**AVIS RELATIF À LA PROTECTION
CONTRE LES EVENTUELS EFFETS NOCIFS ET NUISANCES
PROVOQUÉS PAR LES RAYONNEMENTS NON IONISANTS
GÉNÉRÉS PAR DES ANTENNES ÉMETTRICES STATIONNAIRES**

Commune : BEAURAING - Exploitant : ORANGE

Référence exploitant : 002N1_4 / 32002N1_1 / 42002N1_1 / 52002N1_1

Rapport n° 470 / 2025

Figure 2 : Vue en plan des installations d'antennes dans un rayon de 300 mètres autour de l'installation faisant l'objet de la demande d'avis

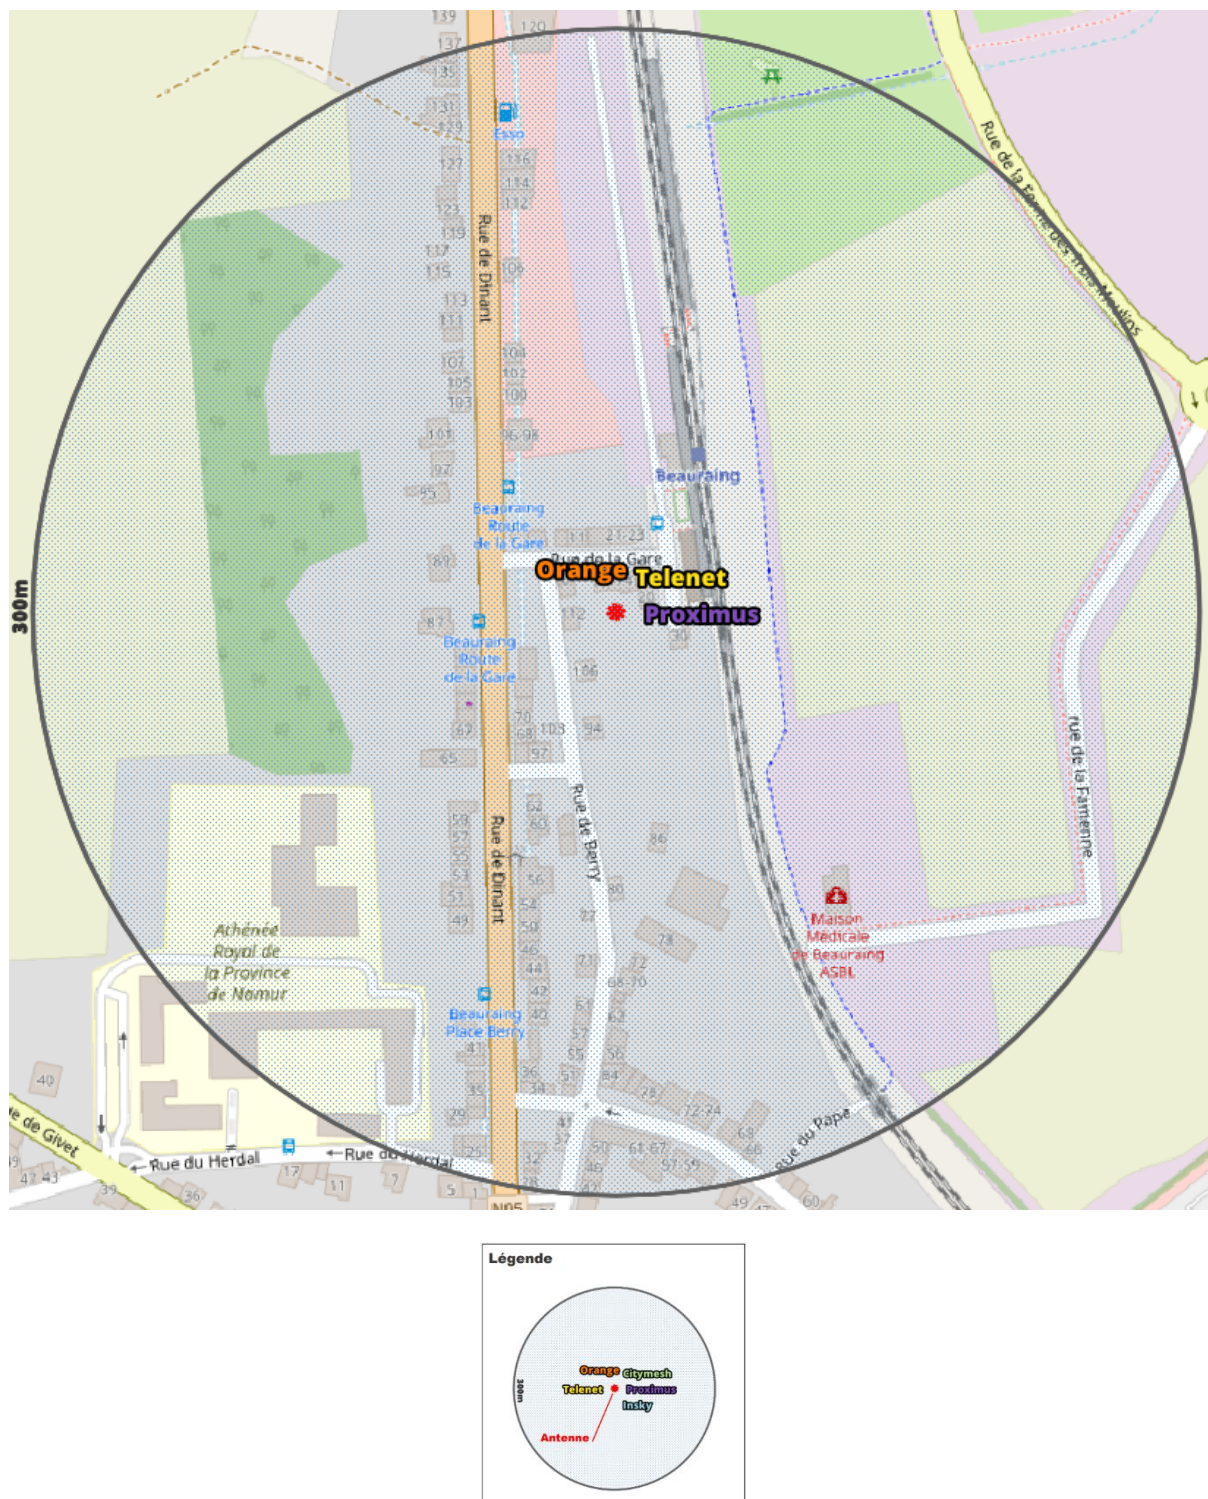
Le plan en projection verticale de la figure 2 indique la localisation des installations d'antennes émettrices stationnaires visées par le décret et situées dans un rayon de 300 mètres autour de l'installation référencée dans le paragraphe 2 et localisée au centre du cercle. Les données de localisation de ces antennes et les avis correspondant sont accessibles via le cadastre en ligne des antennes émettrices stationnaires⁸. Les installations prises en compte dans l'évaluation du respect de la limite cumulative sont les installations d'antennes émettrices déclarées en service par l'exploitant à la date du présent avis, à l'exception de l'installation référencée dans le paragraphe 2 et éventuellement d'autres installations ayant fait l'objet d'une demande d'avis à la même date et qui sont situées à l'intérieur de la zone de 300 mètres de rayon.

- a) il y a au plus 4 installations d'antennes émettrices stationnaires présentes dans la zone d'évaluation de 300 mètres de rayon représentée dans la figure 2, y inclus l'installation référencée dans le paragraphe 2 : la limite cumulative définie à l'article 4, §2 du décret est nécessairement respectée dans les lieux de séjour à l'intérieur de la zone d'évaluation de 300 mètres de rayon ;

- b) il y a exactement 5 installations d'antennes émettrices stationnaires présentes dans la zone d'évaluation de 300 mètres de rayon représentée dans la figure 2, y inclus l'installation référencée dans le paragraphe 2 et il existe, pour 3 ou 4 de ces installations, un avis attestant le respect de la limite abrogée de 3 V/m : la limite cumulative définie à l'article 4, §2 du décret est nécessairement respectée dans les lieux de séjour à l'intérieur de la zone d'évaluation de 300 mètres de rayon ;

- c) dans tous les autres cas, il a été vérifié que la limite cumulative définie à l'article 4, §2 du décret n'est pas dépassée dans les lieux de séjour sur base du nombre d'installations localisées dans la zone d'évaluation de 300 mètres de rayon représentée dans la figure 2, de leur localisation ainsi que des données inscrites dans la figure 1 et au paragraphe 4 du présent avis et dans les avis attestant le respect de la limite par installation ou de la limite abrogée de 3 V/m relatifs aux autres installations reprises dans la figure 2.

Compte tenu des considérations ci-dessus, il apparaît que l'intensité du rayonnement électromagnétique généré, dans les lieux de séjour situés dans un rayon de 300 mètres autour de l'installation référencée dans le paragraphe 2, par l'ensemble des antennes émettrices stationnaires de l'ensemble des exploitants du même site d'antennes émettrices stationnaires respecte la limite fixée à l'article 4, § 2 du décret.
